Verbandsgemeindewerke Kirchheimbolanden
Donnersbergkreis

Abwasserbeseitigung Orbis (TG 14)
Anschluss an AMP

Genehmigungsplanung §§ 8, 15 WHG

Ergänzung zum Erläuterungsbericht,
Punkt 1.5 "Beschreibung der Planungen"

**AE1-1 Lageplan Betriebsgelände
mit Abstandsflächen, M 1:100**

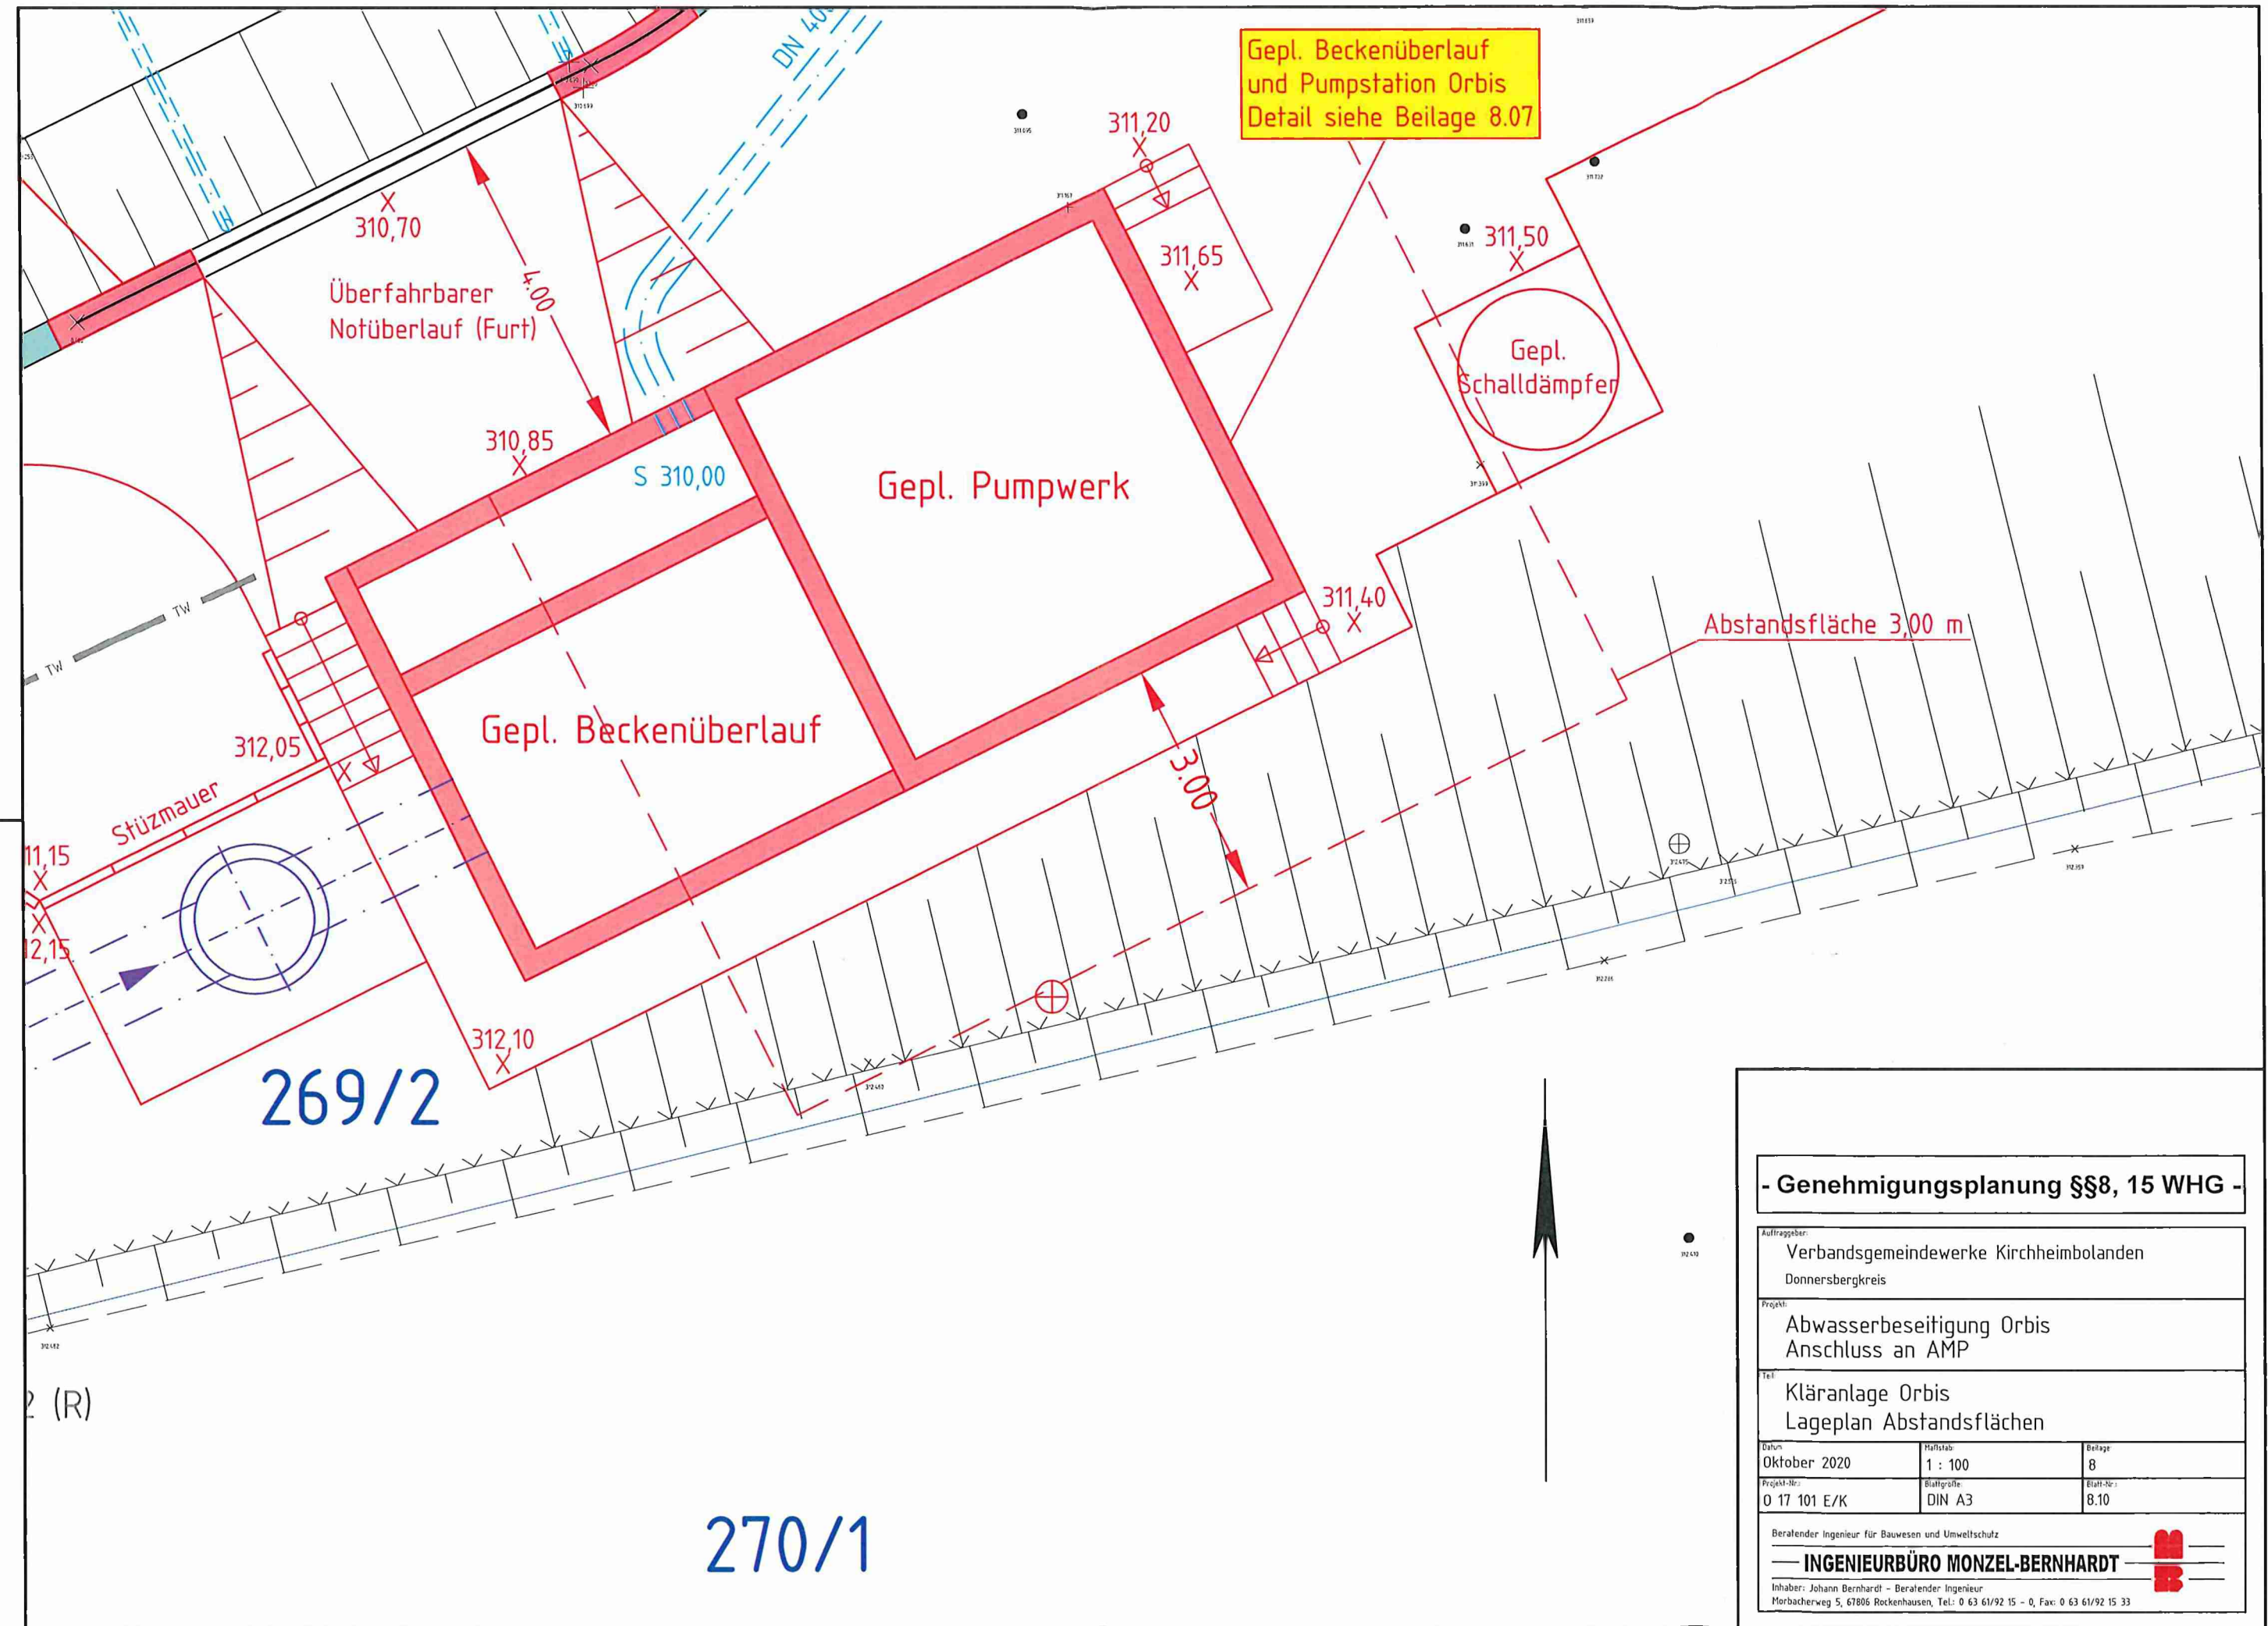
Zur abschließenden Prüfung werden noch nachfolgende Unterlagen benötigt:

- Baubeschreibung Pumpenwerk
- Bauzahlenberechnung der baulichen Anlage
- Ergänzungslage mit Einzeichnung des Gebäudes unter Beachtung der erforderlichen Abstandsfläche, M 1:100.
